Autoroute 25, Oct 2007

Re: **Autoroute 25 Extension**

Consultations publiques
sur le projet de parachèvement de l'autoroute 25
octobre 2007

Configuration du raccordement entre l'A-440 et l'A-25.

3- Version MTQ (Côté nord-est de la polyvalente)
Révisée

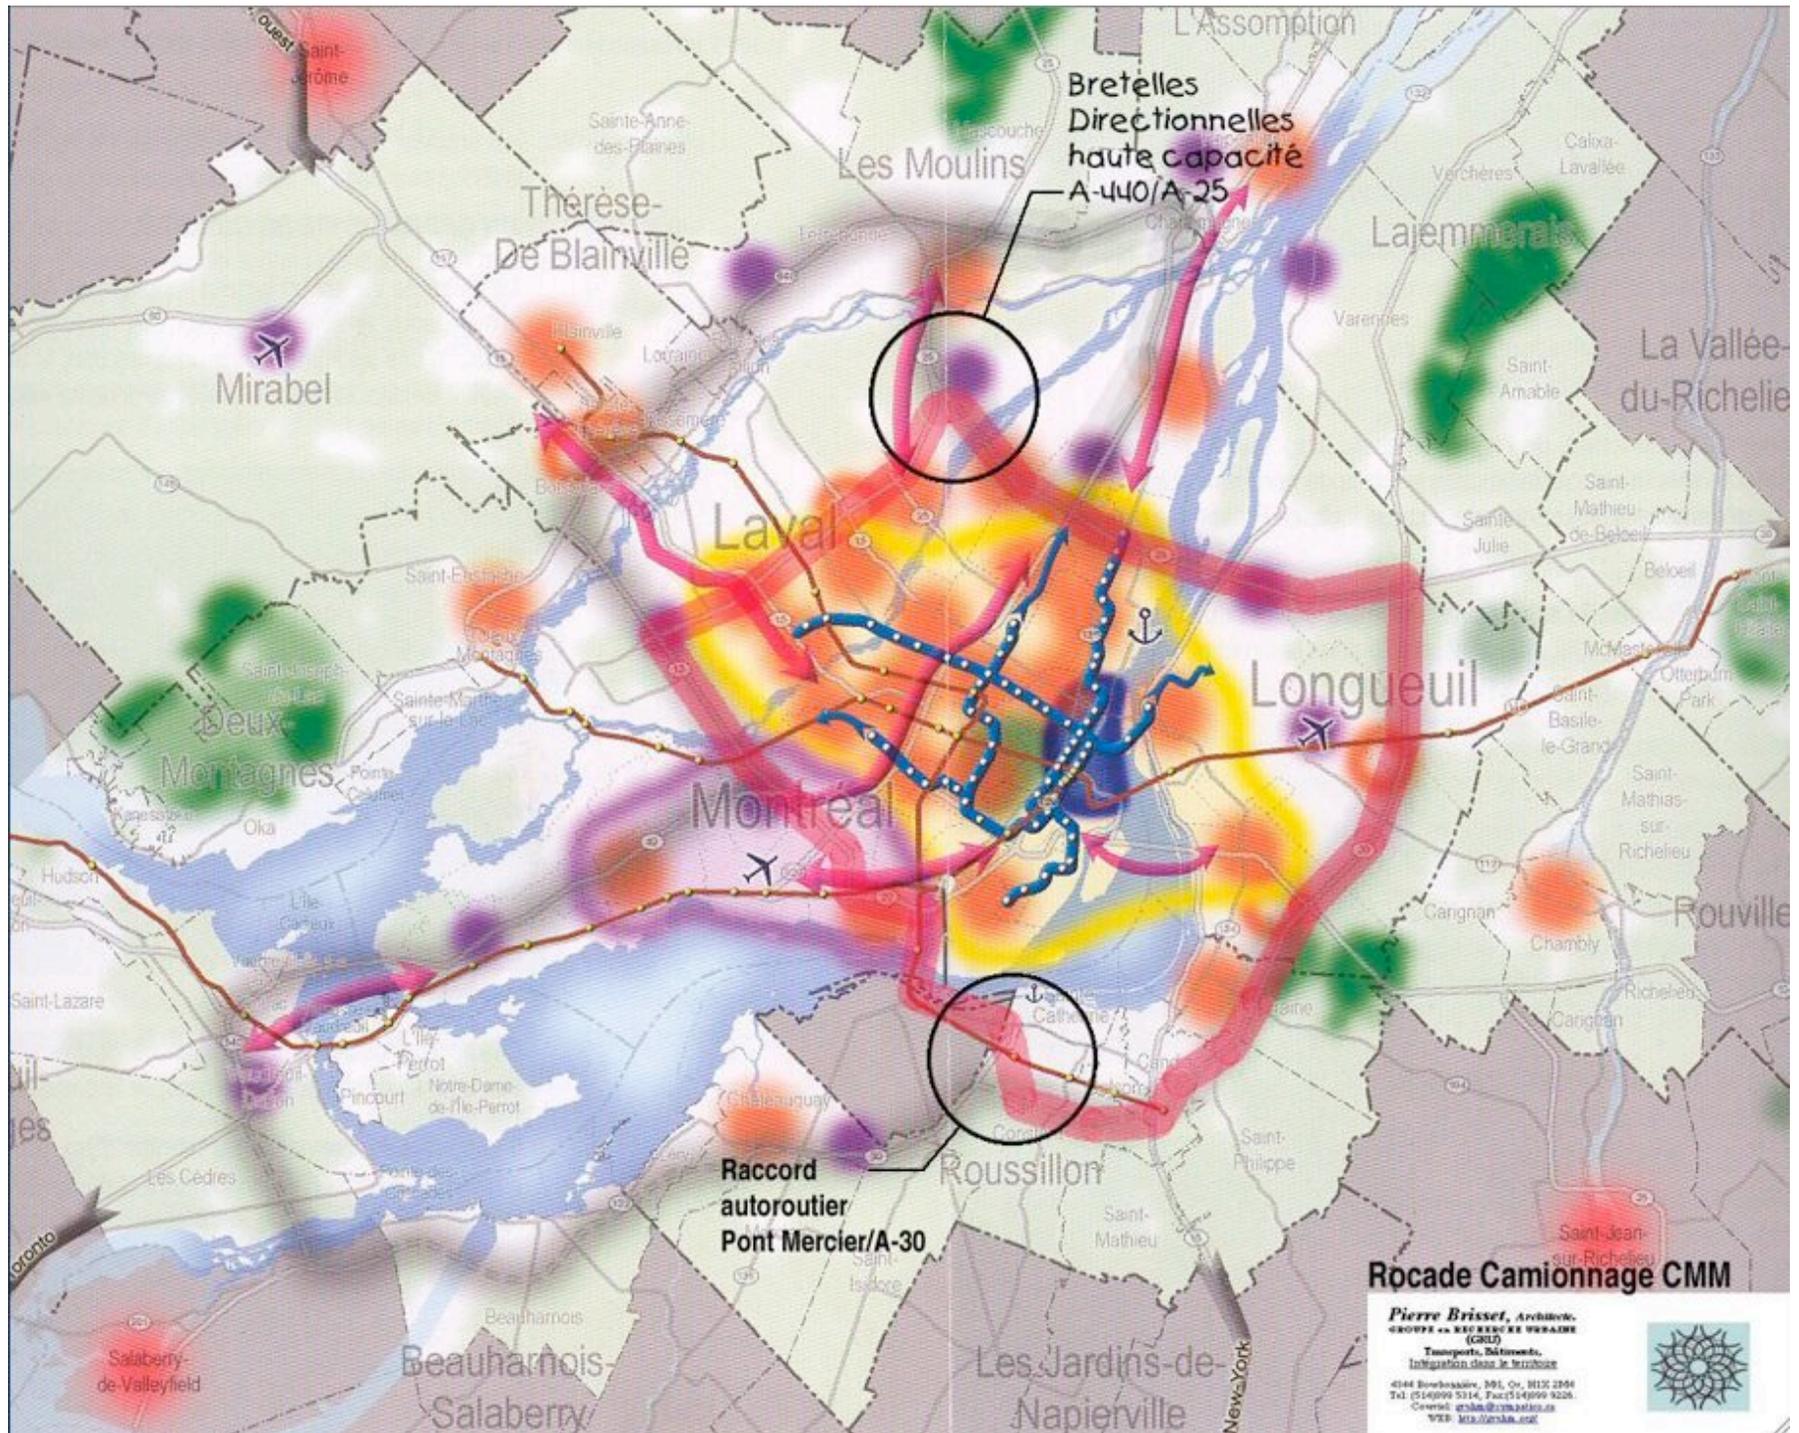
2. En autant que les bretelles M et N ont été uniformisées en courbes simples avec la bretelle N au sud de la M comme il se doit, nous étions surpris de voir que ces deux bretelles passent en tunnel en plein milieu de courbes sous l'intersection de la Montée Masson et la traverse St-François. De plus, la courbe de la bretelle N est beaucoup plus serrée que la bretelle M, contrairement à ce que nous avons indiqué sur notre plan annoté. Nous considérons cela comme un potentiel d'accidents importants, un peu comme on retrouve dans l'échangeur A-13/A-20 à Montréal avec une situation similaire d'avoir un tunnel dans une courbe prononcée en bas d'une côte.

4. La voie réservée aux autobus en allant vers le pont ne passe plus par l'échangeur du boulevard Lévesque mais converge sur l'autoroute avant cette dernière. Nous avons remarqué un conflit important d'entrecroisement sur ce parcours en direction sud. De plus, nous voyons mal la pertinence de cette voie d'autobus si le circuit alimente un arrêt d'autobus à l'intersection de la Montée Masson et la traverse St-François. Cette intersection est loin des milieux peuplés et, comme mentionné dans le paragraphe précédent, il ne semble pas avoir beaucoup d'activité piétonnière à cet endroit, même en proximité de la polyvalente. En direction nord, où passent les autobus?

5. Sur le plan affiché sur le mur de la salle, on indique différemment la convergence de l'A-440 avec l'A-25 direction nord que sur les plans du MTQ. Pour faire cela, on semble vouloir démolir le tronçon de l'A-440 incluant le viaduc au dessus de la traverse St-François, élargir il y a peine 3 ans à coût de plusieurs millions \$. Avons-nous les moyens de continuellement construire, démolir et reconstruire des routes, juste à côté des unes aux autres?

Enfin, avec ce qu'il semble se concrétiser, nous croyons que l'échangeur du boulevard Lévesque comme étant dangereuse et redondante. Nous suggérons donc l'élimination des bretelles "I, K et L" et que la bretelle "J" soit relocalisée au nord du viaduc ferroviaire pour

De plus, nous recommandons que la convergence A-440/A-25 se fasse selon le plan originale du MTQ (2005) au lieu de défaire tout ce qui vient d'être reconstruit sur l'A-440 en direction Nord. Cela permettrait de conserver l'esprit de continuité de voie réservé pour autobus en rive sur l'autoroute.

Dépôts de pneus

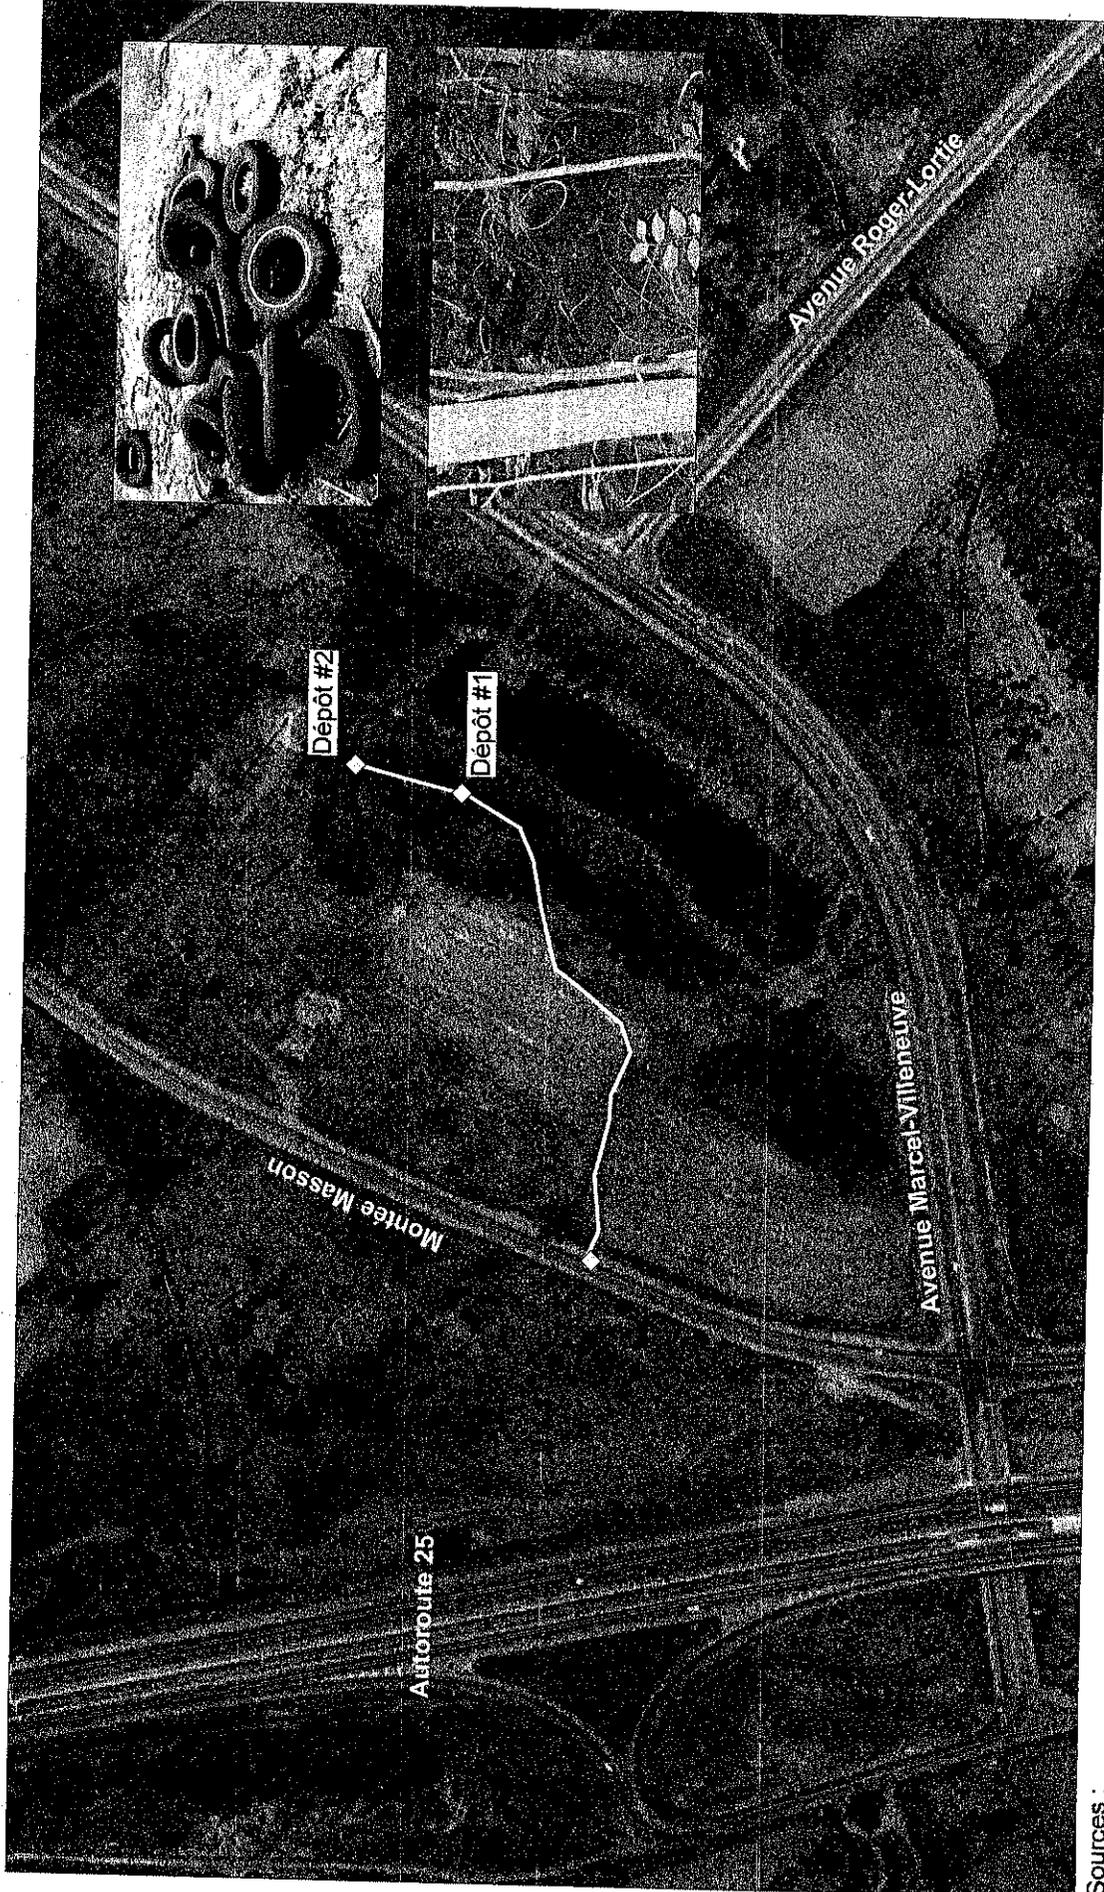
B-2 de nettoyer le dépôt sauvage de ± 200 pneus localisé sur le terrain du MTQ, côté nord du milieu humide, zone 2, tel qu'il apparaît sur la photo ci-jointe, datant du 21 octobre 2007, (dépôt signalé au MDDEP par le CRE Laval en 2006, et au MTQ le 22 octobre 2007)
